工程变更通知书 (ECN)

变更申请时间	2024/1/29	车型代号	H6	ECR编号	ECR0010084	变更紧急度	
客户名称	戴姆勒	提出人	<input type="checkbox"/> 客户 <input checked="" type="checkbox"/> 公司 <input type="checkbox"/> 供应商	ECN编号	ECN0005341		
总成名称	扶手支架总成			总成件号	SHT0011333		
零/部件名称	扶手转轴			零/部件件号:	SHT0011364		
项目阶段	<input type="checkbox"/> 模具开发阶段 <input type="checkbox"/> PPV阶段 <input checked="" type="checkbox"/> PP阶段 <input type="checkbox"/> P阶段 <input checked="" type="checkbox"/> 量产阶段			变更零件类型	<input type="checkbox"/> 自制件 <input checked="" type="checkbox"/> 采购件 <input type="checkbox"/> 外协件		
更改类型	<input checked="" type="checkbox"/> 设计 <input type="checkbox"/> 工艺 <input type="checkbox"/> 模具 <input type="checkbox"/> 夹具 <input type="checkbox"/> 检具 <input type="checkbox"/> 试验\检测方法 <input checked="" type="checkbox"/> 原材料 <input type="checkbox"/> 重要二次配套 <input checked="" type="checkbox"/> 其他:						
更改原因	<input checked="" type="checkbox"/> 改进措施 <input type="checkbox"/> 预防措施 <input type="checkbox"/> VA/VE <input type="checkbox"/> 客户要求 <input type="checkbox"/> 其它			是否需提交客户批准	<input type="checkbox"/> 是 <input checked="" type="checkbox"/> 否 <input type="checkbox"/> N/A

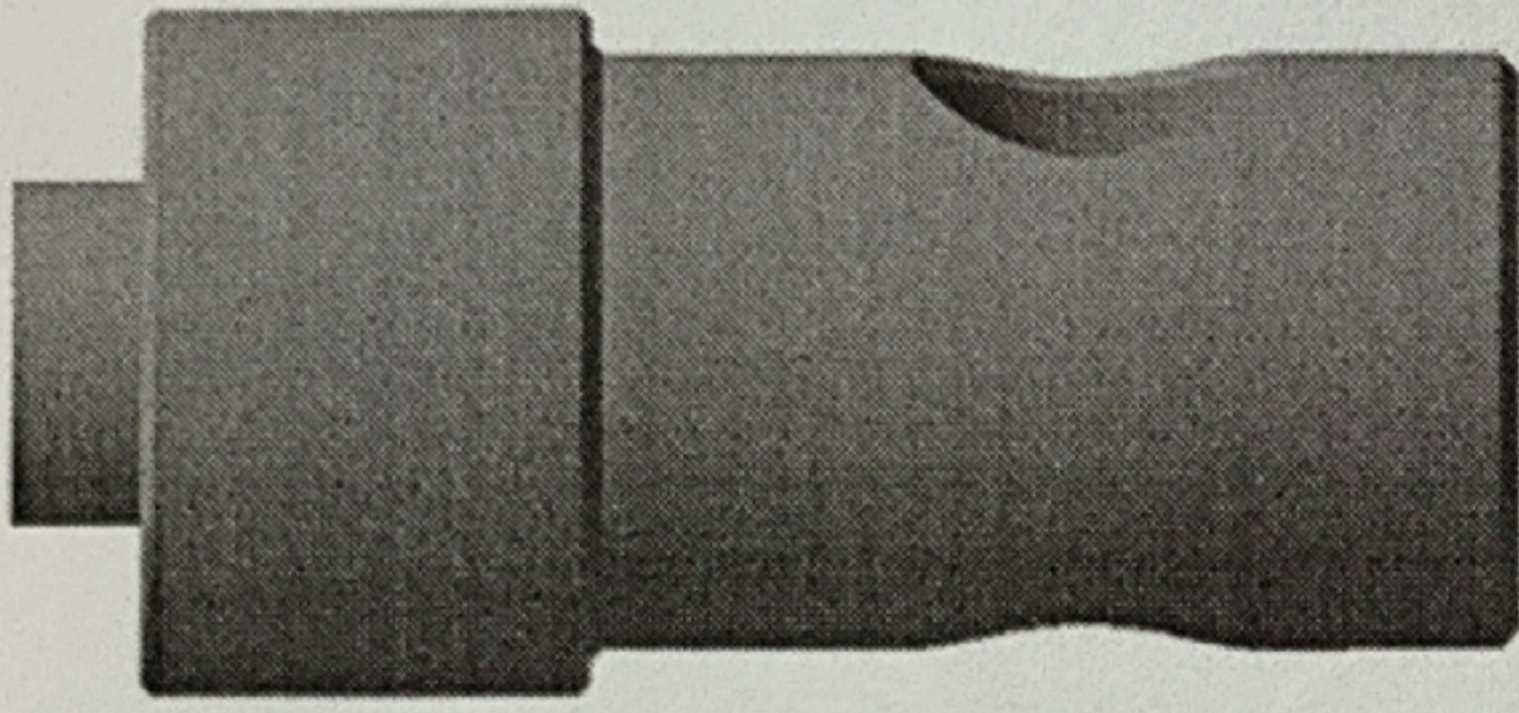
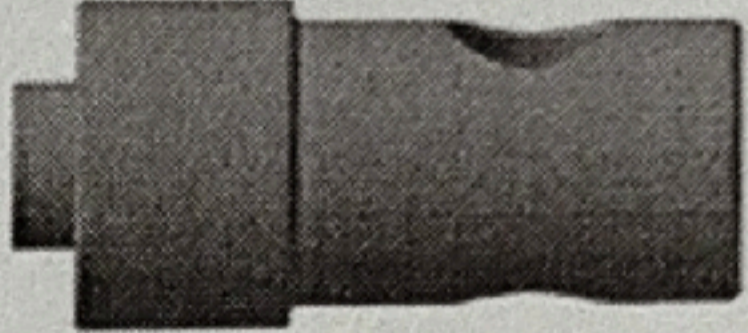
更改等级	<input type="checkbox"/> 级别1		<input type="checkbox"/> 级别2		<input checked="" type="checkbox"/> 级别3		<input type="checkbox"/> 级别4
	较大的更改: 该更改将影响产品的外形、安装或功能		重要的过程更改: 对客户而言该更改有明显的外观变化		对产品成本、库存、质量成本等影响的更改, 对客户无直接影响		1.文件、试验、工作流程等附带的更改 2.内部流程或工艺更改 该更改对客户、产品成本或库存无影响
变更申请内容	变更申请前: SHT0011364-扶手转轴 版本C 35#+热处理 SHT0011333-扶手支架总成 版本C			变更申请后: SHT0011364-扶手转轴 版本D 材料改为45#, 取消热处理 SHT0011333-扶手支架总成 版本D 单件材料更改, 总成图纸更新 陕汽、一汽、重汽、福田项目的扶手转轴同步更改 改后螺纹强度、扶手支架总成强度满足使用要求
